Proces: Vergunningen

Aan : Gaby van Delft
 Van : Imke Erven
 Datum : 2 oktober 2019
 Betreft : Compensatie waterbergingsgebied Poelenloop – Gender (Oeienbosdijk 60)
 Kopie aan:

Figuur 2. Voorstel voor positie bedrijfswoning en locaties om het verlies in waterbergingsgebied te compenseren.

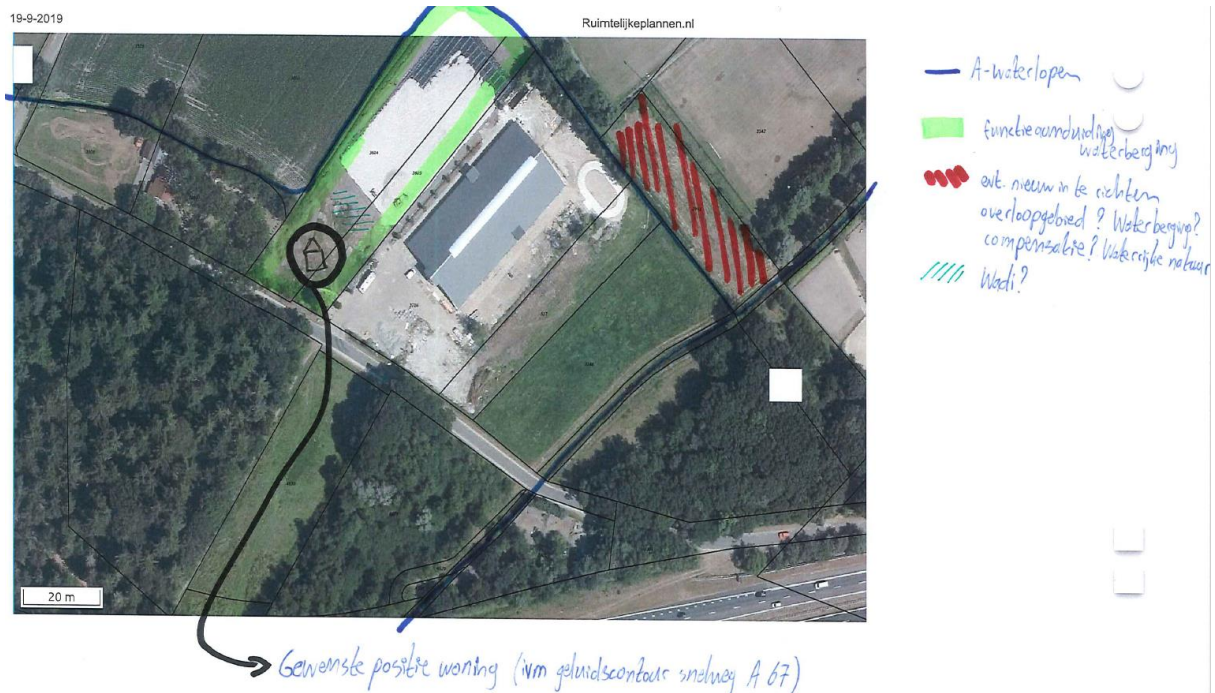
Als er binnen de T100WH contour uit figuur 3 gebouwd wordt moet er alsnog gecompenseerd worden voor het verlies van waterbergingsgebied. In figuur 2 wordt een voorstel gedaan voor een nieuw waterbergingsgebied ter compensatie. Dit gebied is al erg nat (GHG is minder dan 20 cm onder maaiveld) en inundeert al bij een T1 afvoersituatie. Deze locatie is daardoor niet geschikt als compensatie voor waterbergingsgebied.

Als er gebouwd wordt binnen het reserveringsgebied waterberging moet er een nieuwe locatie bepaald worden waar het verlies aan waterbergingsgebied gecompenseerd kan worden.

Figuur 3. A) hoogtekaart AHN3 (0.5mx0.5m). B) Nieuw afgeleide contour reserveringsgebied waterberging (T100WH contour).

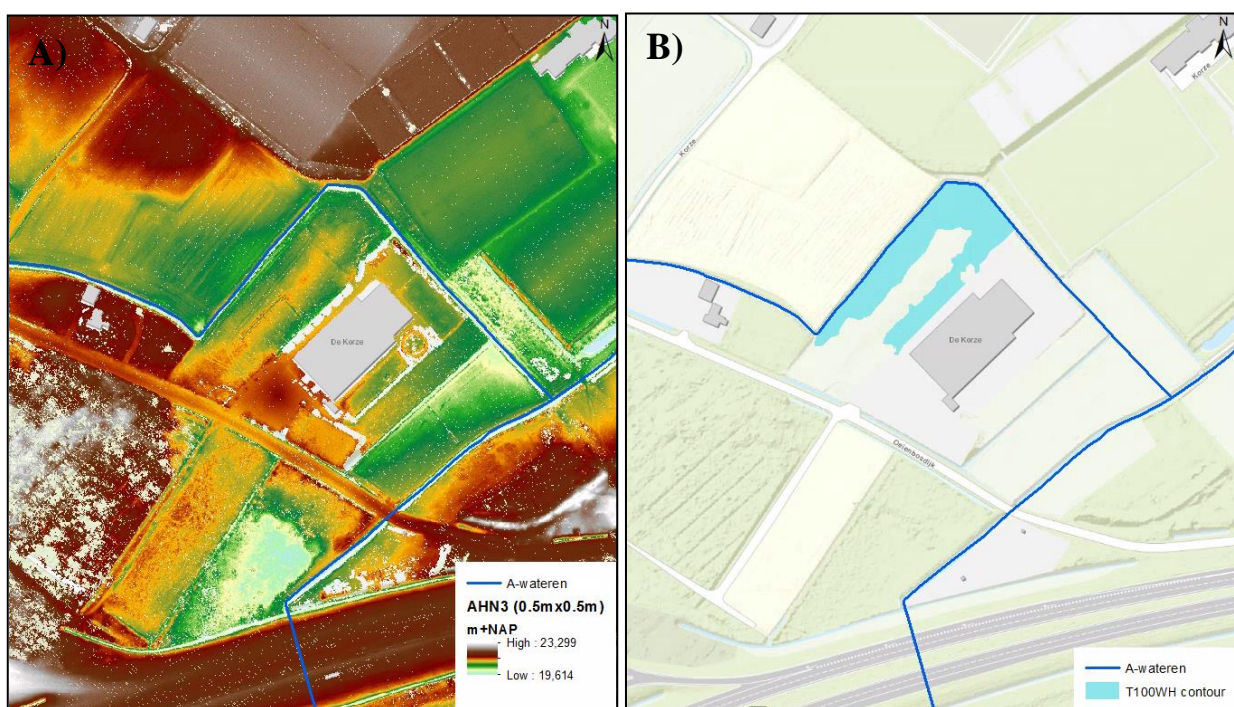
Met deze gegevens is de T100WH contour uit figuur 3 bepaald. Dit is een veel minder groot oppervlak dan oorspronkelijk aangeduid in de Verordening Ruimte. Let wel op dat het een nat gebied betreft, dus de delen die nu niet aangeduid zijn als waterbergingsgebied kunnen nog steeds erg nat worden. Daarom lijkt het me een verstandig idee om de voorgestelde wadi alsnog aan te leggen.
